De : [Katie Montminy](#)
A : [Serge Prévost](#)
Objet : TR: N-C portes cochères
Date : 4 novembre 2025 16:05:39
Pièces jointes : [2535 NC Portail \(004\).pdf](#)
[image002.png](#)
[image003.png](#)
[image004.png](#)
[image005.png](#)

Pour discussion avec PC – étant le devis pour les portes cochères
Est-ce que tu désires transférer le tout à Christine toi-même ?

Voici comme discuté le détail de ce que nous projetons comme portes cochères.
Merci de transmettre l'information à Parcs Canada et de nous confirmer que le tout convient.

PLAN REZ-DE-CHAUSSÉE
PROJETÉE

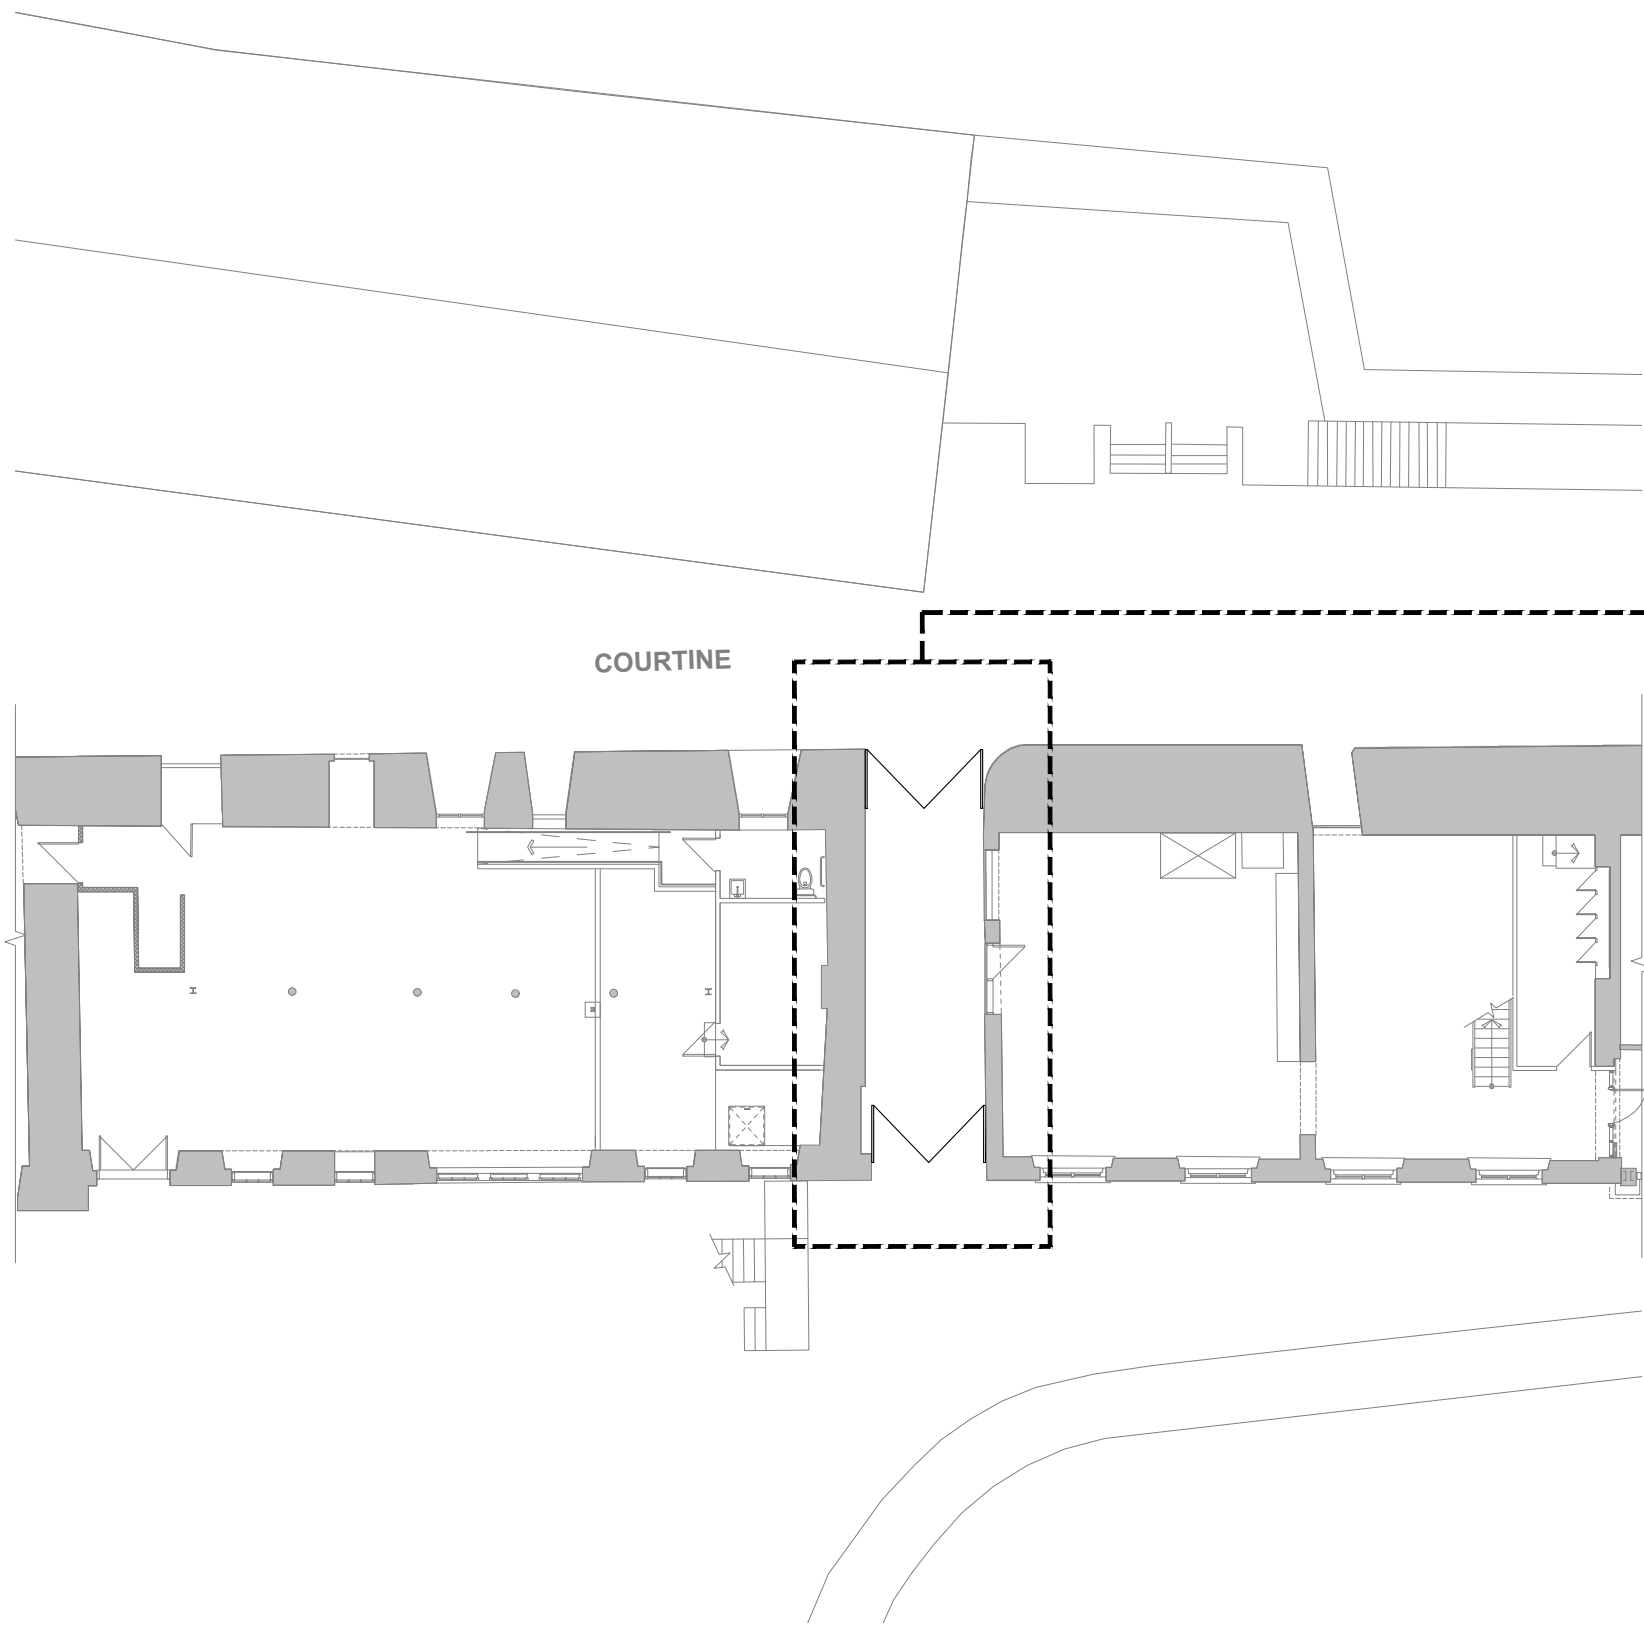
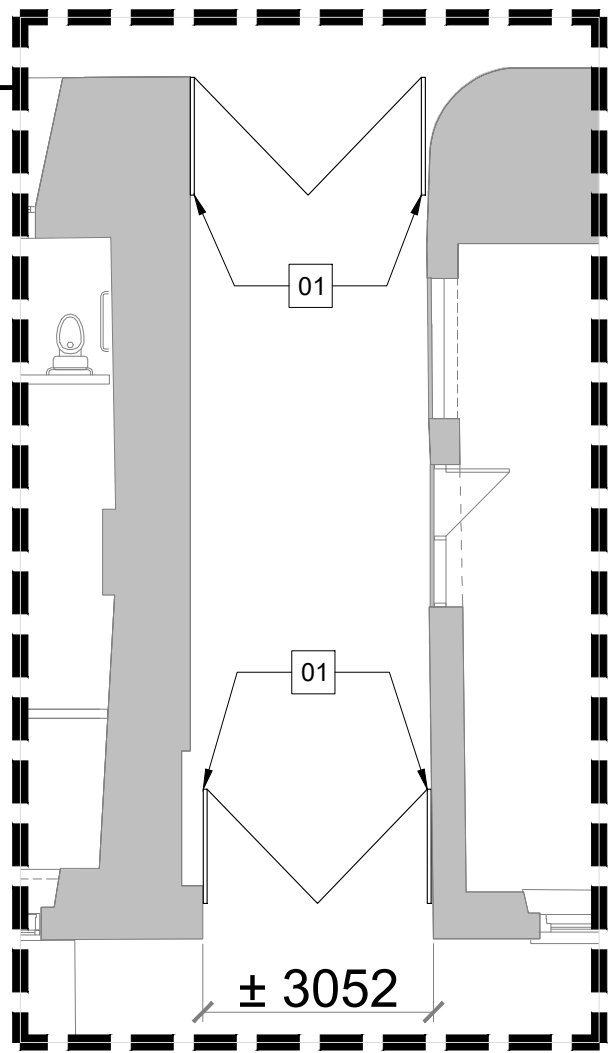
Bref, je confirme que pour la nouvelle porte en métal que vous souhaitez installer dans la porte cochère des Nouvelles Casernes, il faut conserver le même espace de passage disponible et il serait intéressant de modifier son mode de fermeture. À cet effet, je suis en attente d'un retour pour vous fournir un modèle que nous avons utilisé pour un escalier de secours temporaire et qui avait une porte en métal avec une barre horizontale comme une porte panique.

Quand je regarde le plan, il me semble que les portes du coté courtine ouvre vers l'extérieur et que la porte soit à l'intérieur du passage de la porte cochère, ce qui facilite le déneigement puisqu'on peut déneiger en avant de la porte avant de l'ouvrir et ensuite déneiger le passage ????

En regardant la situation plus précisément, il risque d'y avoir un problème étant donné qu'il y a une 2^e porte du côté de la tenaille (courtine sur le plan) car ce secteur n'est pas déneigé. De plus, on m'informe que la neige s'accumule un peu dans la porte cochère avec les portes actuelles et qu'en poussant pour les ouvrir, nous réussissions toujours à passer. En ayant une porte à chaque extrémité ce sera plus difficile de gérer la neige puisqu'elle s'accumulera sans possibilité de sortie par l'autre extrémité. Ajoutant à cela le fait que les portes ouvriront vers l'intérieur, cela compliquera l'ouverture des portes en bout de ligne, et donc l'accès.
